2011年2月15日

北海道脱ダムをめざす会

サンルダムの検討の場の運営に関する再要請

図1 天塩川流下能力図 (流域委員会資料) 距離 90-130 は、音威子府から美深にあたる。この地域の流下能力は目標流量より 1500~2500m³/秒不足している。

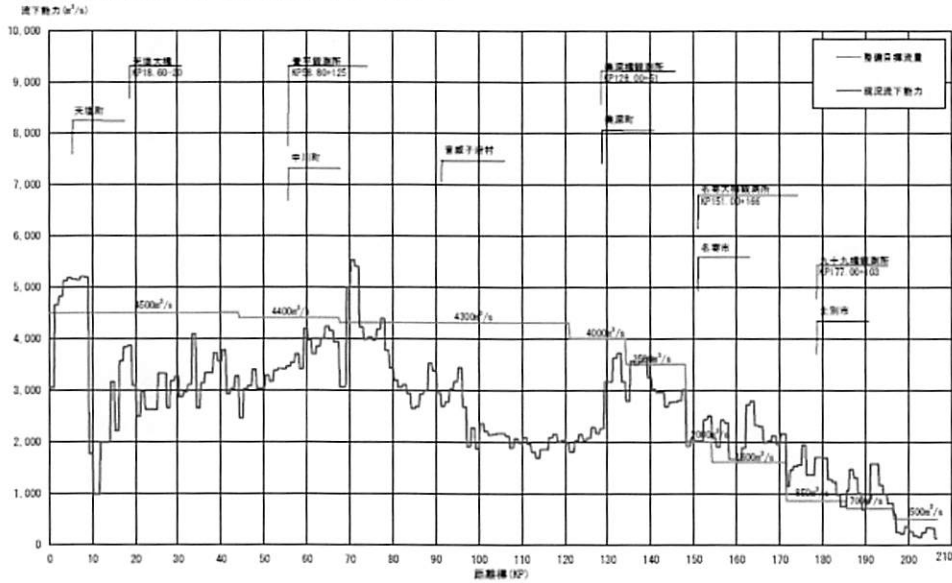
水害にはそれぞれ原因があり、対策も一様ではありません。天塩川の現状流下能力図：図 1 (天塩川流域委員会配布資料)を見ると、音威子府から美深の間では目標流量からみると流下能力は極めて小さく、より高い確率で水害が起きる可能性を示しています。これらの水域では、サンルダムが完成し洪水調節しても、その効果はあまりにも少なく、治水対策での重要施策の多くが別にあることを示唆しております。この開発局が作った流下能力図が正しいのであれば、開発局はダム下流域市町村にこの危機的な状況をきちんと説明し、サンルダムでは解決できないことを早急に説明する責務があります。万一これらの地点で水害被害が出た場合、事前に予測できた開発局の責任は逃れることはできません。住民の生命財産を守り、安心安全な治水対策を進めるのであれば、関係住民への現状危険度の説明と避難対策、今後の効果ある事業の実施計画作成の基本は避けて通れません。しかし、流域市町村長や住民はこの事実を知らないのです。

名寄川合流後の天塩川は、ほぼ全川的に整備目標流量を安全に流す断面が確保できていない。

図2 洪水流量と氾濫面積の関係 (流域委員会資料) S は昭和、T は平成を表す。S では洪水流量にほぼ比例して氾濫面積が増加しているが、T では洪水流量が増加しても氾濫面積が増加せず、かつ S に比べ氾濫面積がずっと小さい。

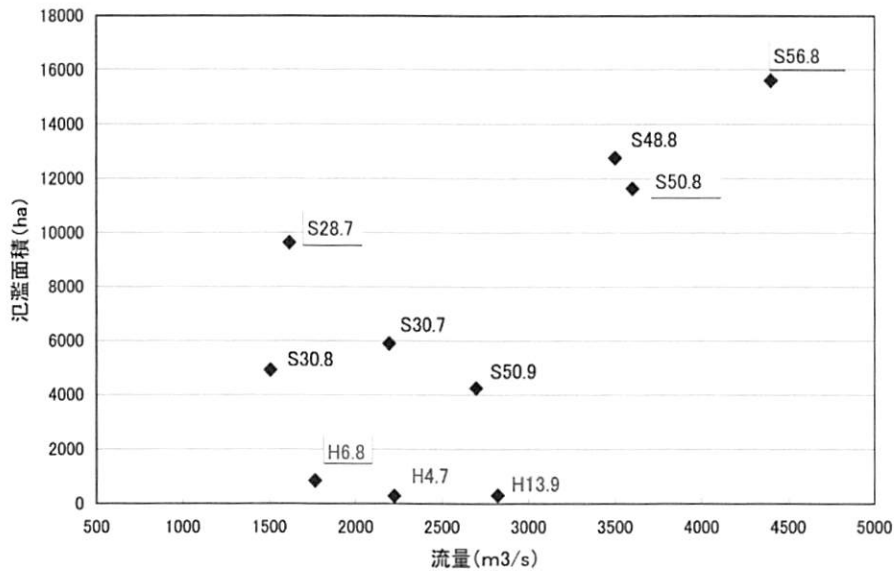
図2は、開発局が流域委員会に提出した図です。菅平における同じ流量でも、昭和の時代に比べて平成では氾濫面積が極めて減少しています。これは、堤防や河道掘削などの河川改修の効果を示していると考えられます。この図から、戦後最大の洪水がふたたび起きても、当時より氾濫面積が少ないことが予想されます。天塩川の河川整備計画の目標は、「戦後最大規模の洪水流量により想定される被害の軽減を図る」ことであるので、戦後最大の洪水流量が生じた場合、現在ほどの程度氾濫するのか確認して治水計画を検討する必要があります。戦後続けられた河川改修の効果を確認した上で、その結果を流域住民に示して、洪水対策の必要性を明らかにして、効果的な治水案を検討することによって、これまでの開発局の努力を活かすことが大切です。
